**PARCO EOLICO "ALAS"**

STUDIO DI INCIDENZA AMBIENTALE

**Documento di risposta alle note del MiC prot. n.1347/CTVA  
del 18.03.2021 e prot. n.1544/CTVA del 26.03.2021**

***DOCUMENTO REDATTO IN RISPOSTA ALLA RICHIESTA DI  
INTEGRAZIONE FORMULATA DAL MIC CON NOTE PROT. .  
N.1347/CTVA DEL 18.03.2021 E PROT. N.1544/CTVA DEL  
26.03.2021***

*Sovrapposizione della pista di accesso alla postazione eolica WTG1 alla fascia di tutela di 150 m del corso d'acqua denominato Tuvu Su Mazzone, bene paesaggistico ai sensi dell'art. 17 comma 3 lettera h N.T.A. P.P.R.)*

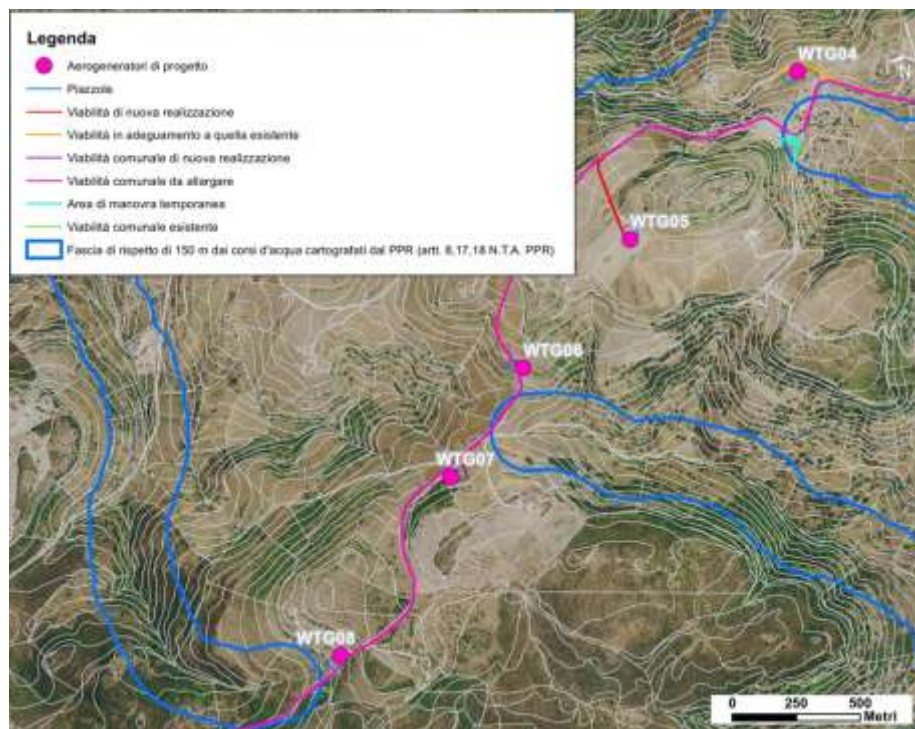
***Anche in questo caso l'effettiva interferenza negativa con la vegetazione ripariale di pregio è stata esclusa dai rilievi di campo eseguiti che hanno confermato, inoltre, l'assoluta inesistenza di interferenze con il regolare e naturale deflusso idrico superficiale. In ogni caso è previsto un monitoraggio ante operam di tutte le***

- ✓ un modestissimo interessamento della fascia di tutela di 100 m da “Aree caratterizzate da edifici e manufatti di valenza storico-culturale” (artt. 8, 47, 48, 49 N.T.A. del PPR) in corrispondenza di una porzione del tracciato del cavidotto di distribuzione elettrica d’impianto. ***Per la suddetta categoria di opere, risulta ragionevole applicare le disposizioni contenute nell’Allegato A al D.P.R. 31/2017, le quali esonerano dall’obbligo di acquisire l’autorizzazione paesaggistica alcune categorie di interventi, tra cui le opere di connessione alla rete su cavidotto interrato. In ogni caso il modestissimo tratto interferito non subirà alcun impatto negativo;***

*Postazioni WTG5 a rischio medio e WTG6 a rischio alto.*

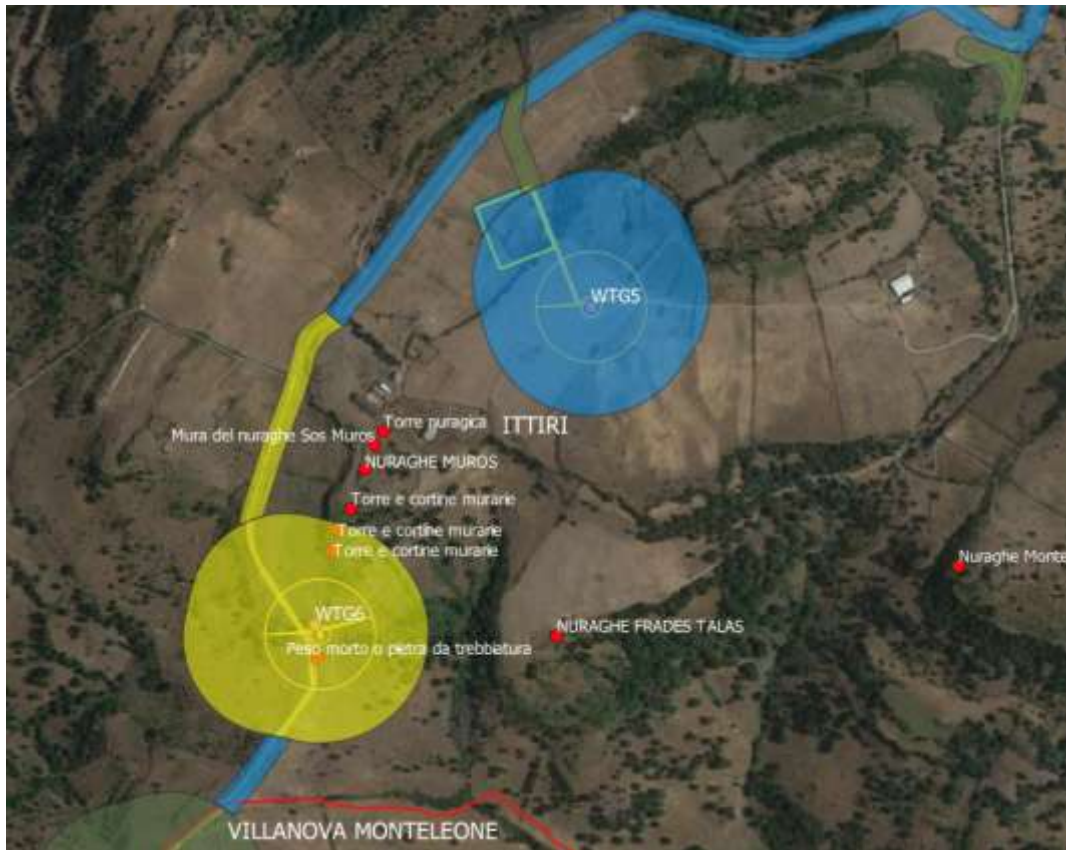
*Si rappresenta al proponente che, per consolidata giurisprudenza, assumono valenza di zone di interesse archeologico ai sensi della lett. m) del comma 1 dell'art. 142 del D.Lgs. 42/2004, anche le aree oggetto di dichiarazioni di interesse culturale ai sensi degli articoli 10 e 12 del medesimo decreto legislativo.*

Il rischio può, invece, essere considerato medio nei pressi della postazione WTG5 e nella vicina area di cantiere.
